## 変更内容一覧

別紙記載事項の変更前後比較表（章構成見直し）

別紙1：輸送容器の設計及び核燃料物質等を当該輸送容器に収納した場合の核燃料輸送物の安全性に関する説明書

別紙記載事項の変更前後比較表

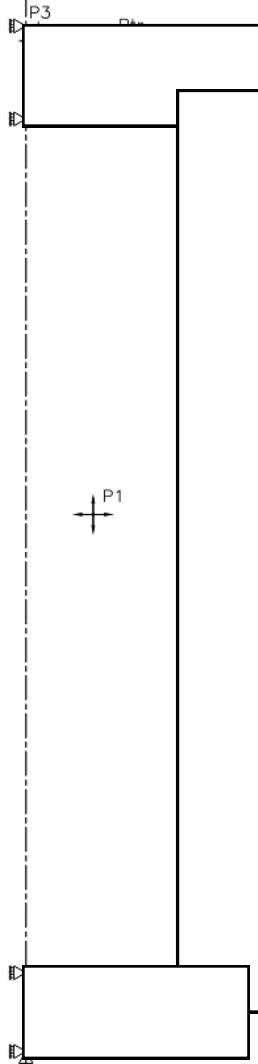
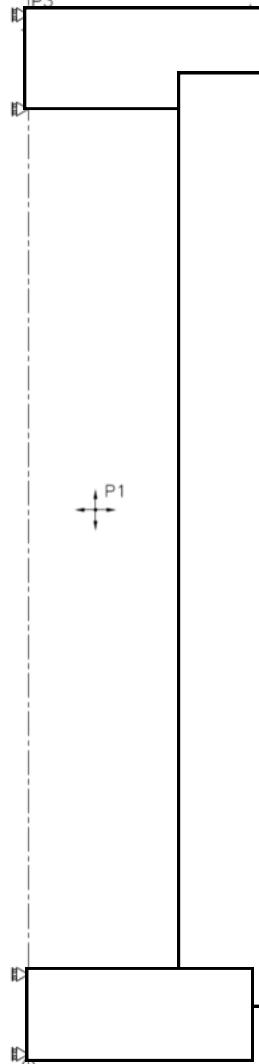
ページ	変更前	ページ	変更後	変更内容
ロ-A - 5 5	1. 温度 一般の試験条件下における輸送物各部の温度分布は、ロ章Bの熱解析から求まる。各部位の最高温度と解析基準値として定める温度を、(ロ)-第A.13表に示す。	(ロ)-A-58	1. 温度 一般の試験条件下における核燃料輸送物各部の温度分布は、(ロ)章Bの熱解析から求まる。各部位の最高温度と解析基準値として定める温度を、(ロ)-第A.13表に示す。	(4)-②
ロ-A - 5 6	なお、側部、蓋部及び底部における中性子遮蔽材充填空間については、長期貯蔵後の中性子遮蔽材の劣化に伴う圧力上昇を考慮して、側部を [ ] MPaG ([ ] MPa)、蓋部を [ ] MPaG ([ ] MPa)、底部を [ ] MPaG ([ ] MPa) とする。	(ロ)-A-59	なお、蓋部における中性子遮蔽材充填空間については、長期貯蔵後の中性子遮蔽材の劣化に伴う圧力上昇を考慮して、[ ] MPaG ([ ] MPa)とする。蓋部における中性子遮蔽材充填空間は外気から隔離されている密封系であり、中性子遮蔽材は製造時の雰囲気温度が常温である条件下で充填され、充填後に圧力が開放されることはないと想定し、最低温度を常温として設定した圧力は妥当である。  側部及び底部における中性子遮蔽材充填空間については、長期貯蔵後の中性子遮蔽材の劣化に伴う圧力上昇を考慮して、側部を [ ] MPaG ([ ] MPa)、底部を [ ] MPaG ([ ] MPa)とする。側部及び底部中性子遮蔽材充填空間の圧力は輸送前の保守により圧力が開放される。この圧力は、圧力開放時の周囲温度が-20°Cであった場合、温度上昇により圧力開放時の周囲温度が 20°Cであった場合に比べて側部中性子遮蔽材空間で最大 14%、底部中性子遮蔽材空間で最大 13%増加する可能性があるが、構造評価は保守的にこれを包絡する圧力を評価している。	(4)-①
ロ-A - 5 6	A. 5.1.2 热膨張 輸送容器には热膨張により応力が発生する。発生応力の計算はA. 5.1.3に示す。	(ロ)-A-60	A. 5.1.2 热膨張 輸送容器には热膨張により応力が発生する。発生応力の計算は(ロ)章 A. 5.1.3に示す。  なお、本核燃料輸送物は周囲温度-20~38°Cの温度範囲において使用するが、当該温度範囲における核燃料輸送物の各部品の热膨張に伴う寸法変化は十分に小さく、最も热膨張の大きいバスケットと胴においてバスケットの最大公差及び保守的に-20°Cを起点とした热膨張を考慮した場合でも隙間が 0.1mm 以上あり部品同士の干渉は生じないため、周囲温度の变化により、亀裂、破損等の生じるおそれはない。	(4)-② (4)-①

ロ-A - 5 7	1. 容器本体 本項では、一般的の試験条件下における容器本体（本体（胴、底板、外筒及び底部中性子遮蔽材カバー）、一次蓋、二次蓋（蓋板及び蓋部中性子遮蔽材カバー）、三次蓋及び蓋ボルトからなる構造体をいう。）各部の応力計算を行う。B. 4.2に示す温度分布及び輸送容器に作用する圧力を荷重条件とし、解析は有限要素法によるABAQUSコードを用いて行う。	(ロ)-A-60	1. 容器本体 本項では、一般的の試験条件下における容器本体（本体（胴、底板、外筒及び底部中性子遮蔽材カバー）、一次蓋、二次蓋（蓋板及び蓋部中性子遮蔽材カバー）、三次蓋及び蓋ボルトからなる構造体をいう。）各部の応力計算を行う。(ロ)章 B. 4.2に示す温度分布及び輸送容器に作用する圧力を荷重条件とし、解析は有限要素法によるABAQUSコードを用いて行う。	(4)-②

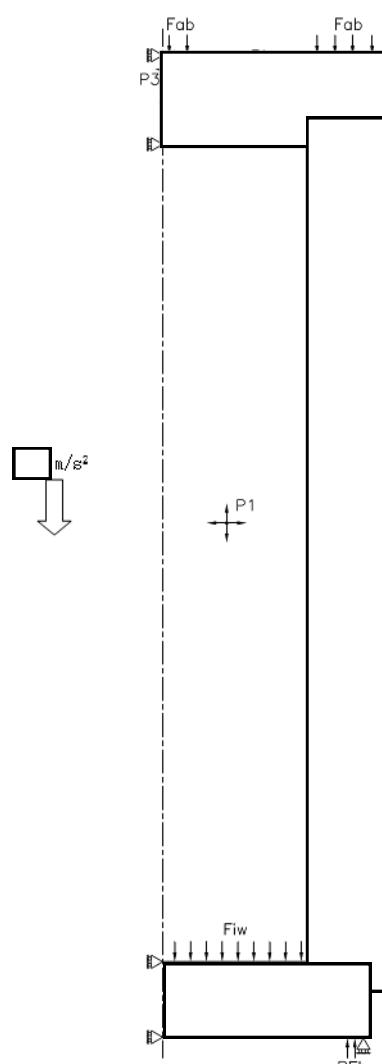
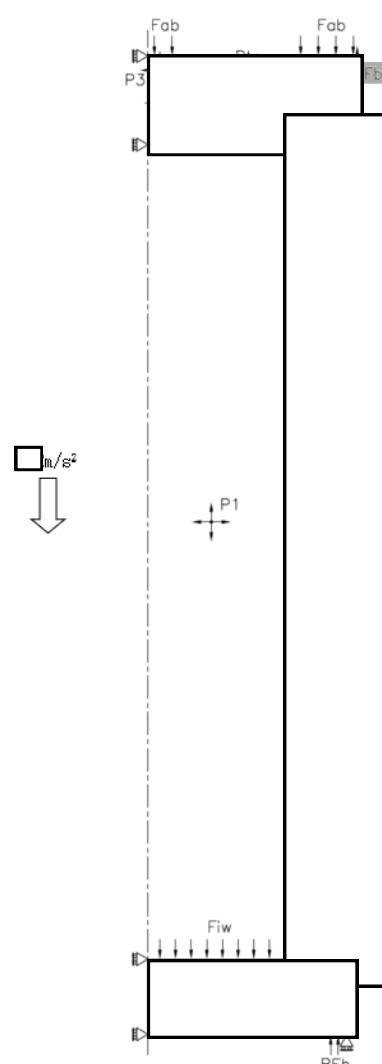
ページ	変更前	ページ	変更後	変更内容
ロ-A - 7 3	① 荷重条件 頭部垂直落下時に作用する荷重は次のとおりである。	(ロ)-A-76	①荷重条件 0.3m 自由落下試験のうち頭部垂直落下(以下「頭部 0.3m 垂直落下」という。)時に作用する荷重は次のとおりである。	(4)-(2)
ロ-A - 7 3	底部垂直落下時に作用する荷重は次のとおりである。	(ロ)-A-76	0.3m 自由落下試験のうち底部垂直落下(以下「底部 0.3m 垂直落下」という。)時に作用する荷重は次のとおりである。	(4)-(2)
ロ-A - 7 3	② 境界条件 境界条件は、衝撃力を受ける面の節点の軸方向変位、対称面上の節点の対称面直交方向変位及び本体中心軸上の節点の対称面平行方向変位を拘束し、他は変位自由とした。	(ロ)-A-76	②境界条件 境界条件は、緩衝体の衝撲力を受ける面の節点の軸方向変位、対称面上の節点の対称面直交方向変位及び本体中心軸上の節点の対称面平行方向変位を拘束し、他は変位自由とした。	(4)-(2)
